改善箇所説明図

対策前	対策後
 部品番号：37820-PNB-J71	 部品番号： 37820-PNB-J73

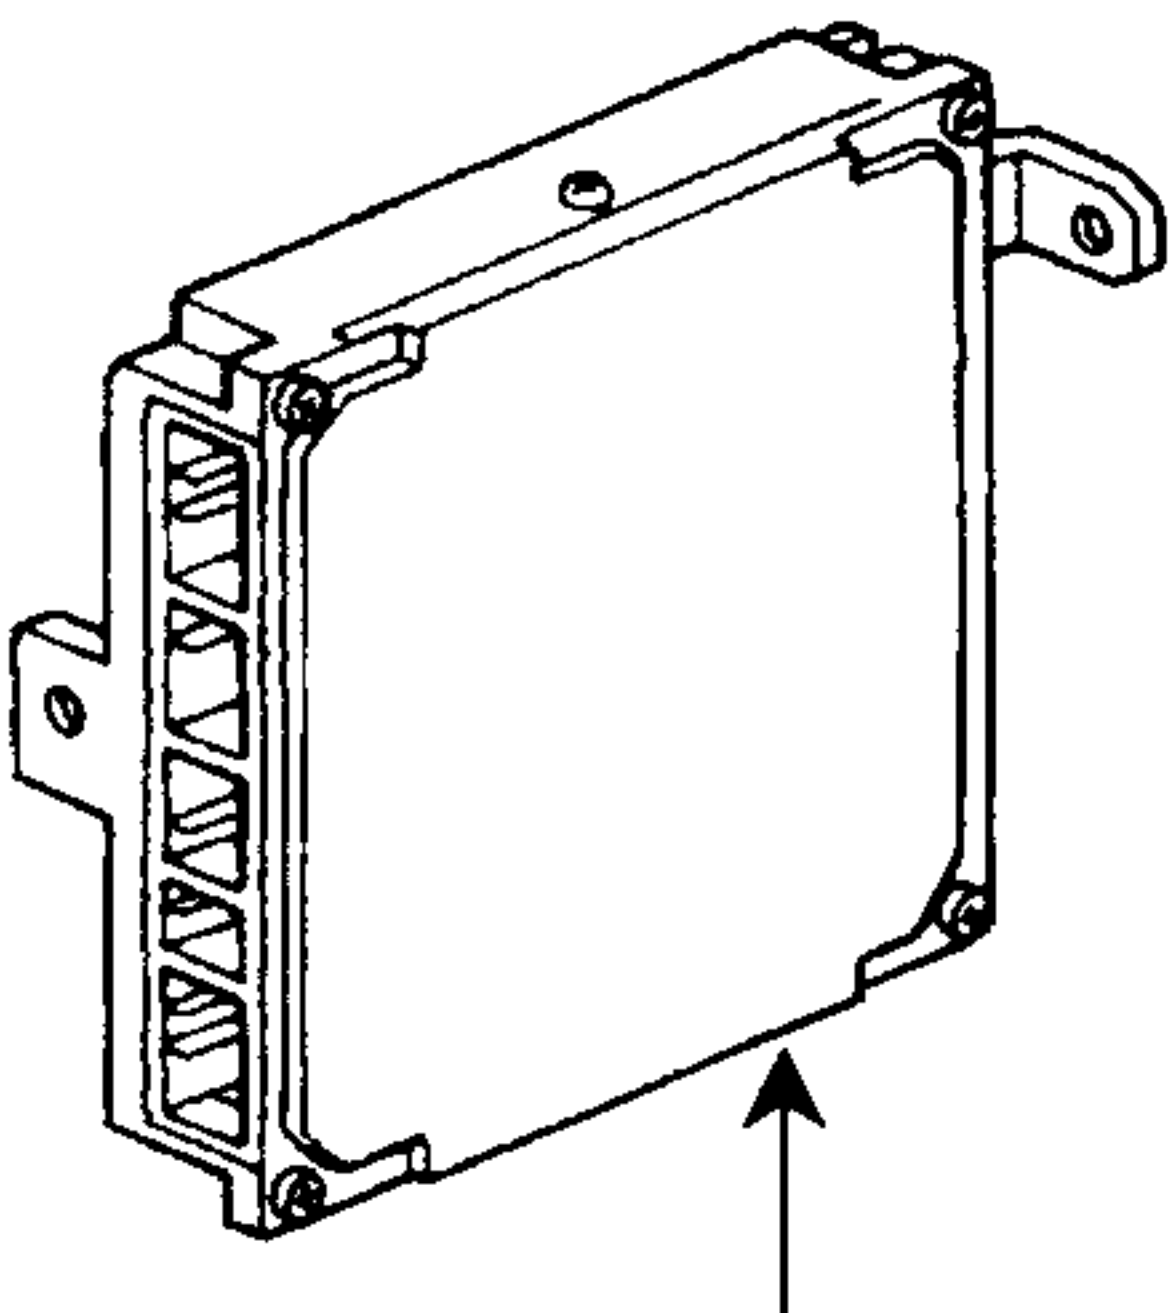
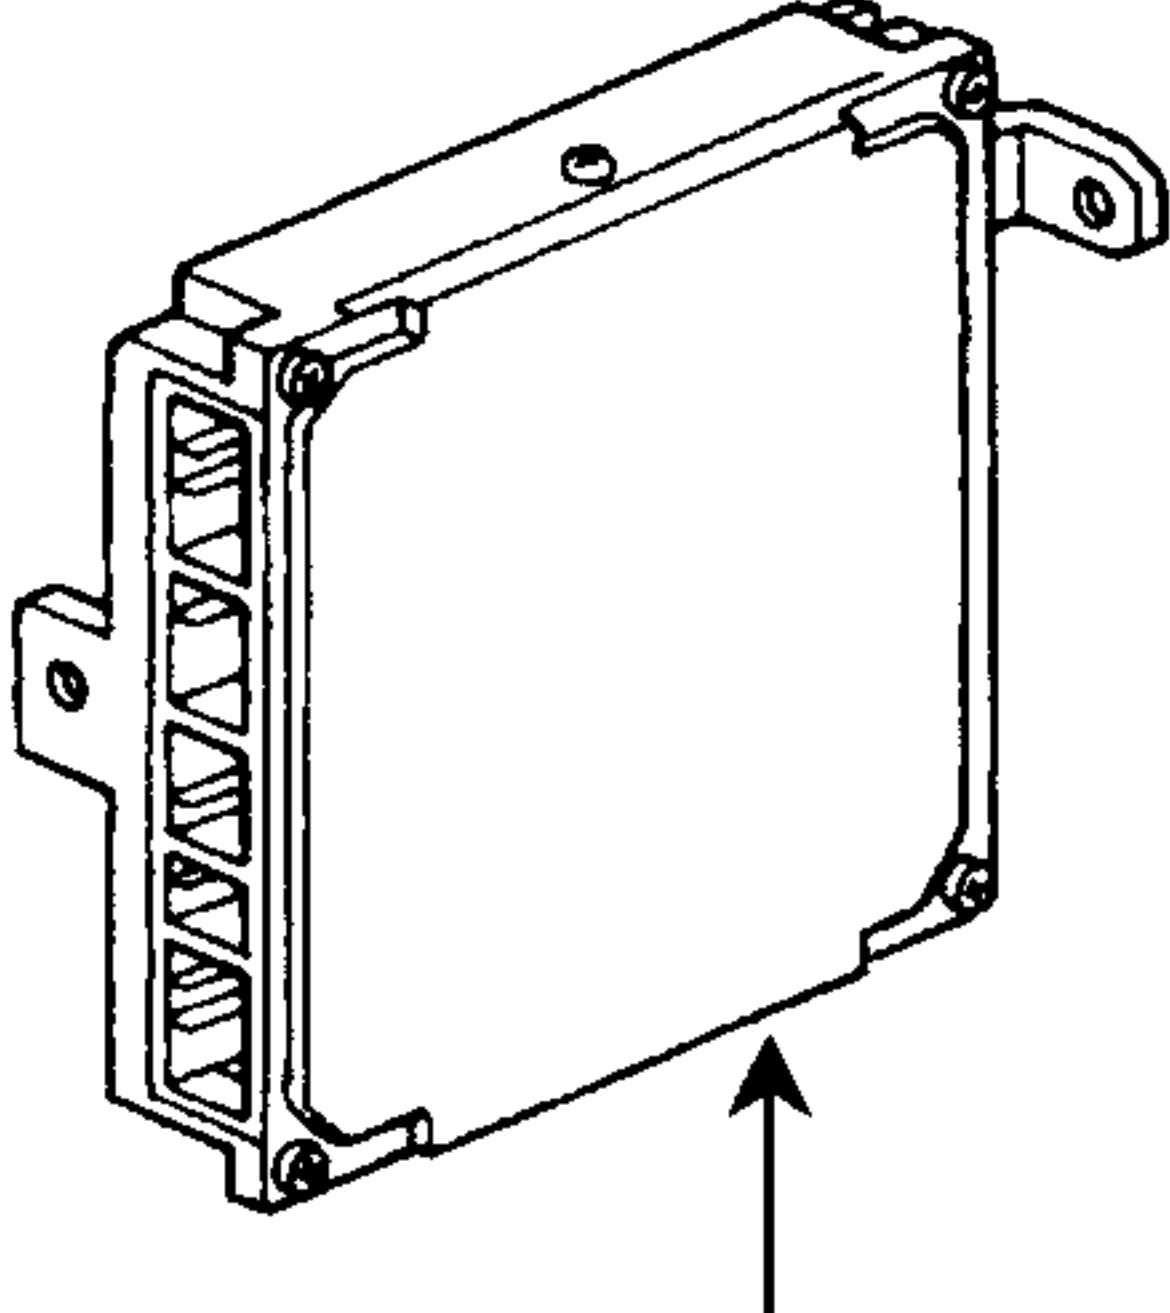
車両挙動安定化制御装置 (VSA) 装備車の原動機用電子制御装置 (ECU) において、空気と燃料の比率制御プログラムが不適切なため、アクセルを踏んでいるときに空燃比補正制御が作動せず、排出ガスが基準値を超える。

全車両、電子制御装置 (ECU) を対策品に交換する。

識別：助手席側ドアのドアチェッカー部の車体側取付ボルトに黄色ペイントを塗布する。
